VYSVĚTLENÍ ZADÁVACÍ DOKUMENTACE Č. 18 - 20

ZADAVATEL: Karlovarský kraj
Sídlem: Závodní 353/88, 360 06 Karlovy Vary
Zastoupený: Mgr. Jana Mračková Vildumetzová, hejtmanka
IČO: 708 91 168

„Rekonstrukce a modernizace Střední uměleckoprůmyslové školy keramické a sklářské Karlovy Vary – stavební práce“

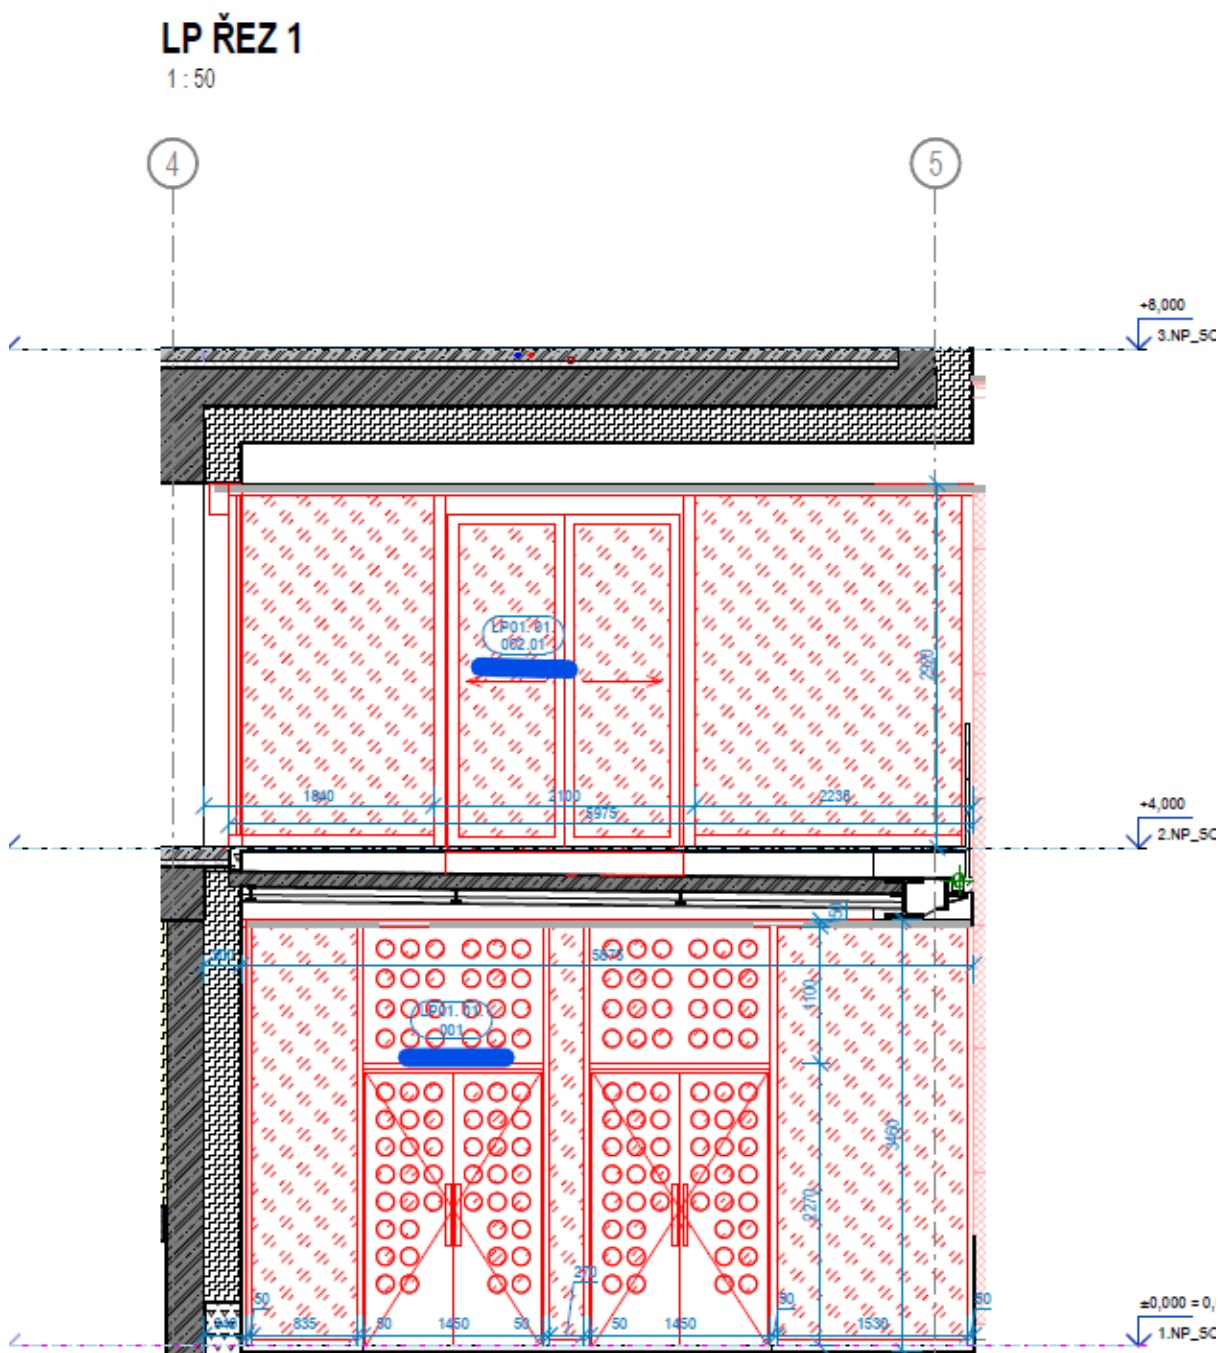
V objektu SO101 zámečnických výrobků je prvek SPZV03.02 který není uveden v knize zámečnických výrobků ET01 SO101.

V knize zámečnických výrobků byl tento prvek chybně uveden pod označením SPZV03.02/ZV03.02 a odstraněn. Jedná se o prvek v rozpočtu uvedený pod označením SH03.01 a knize specifikací jako SPSH03.01 - v DET 7106,7107 je tento prvek podrobně rozkreslen.

„KVSUPS_DPS-SPECIFIKACE“ (nově SPSH03.01 místo SPZV03.02)

„KVSUPS_DPS_ET01_SO101_D.1.1_ASR-601_KNIHA ZAMECNIK“ (odstraněn prvek ZV03.02)
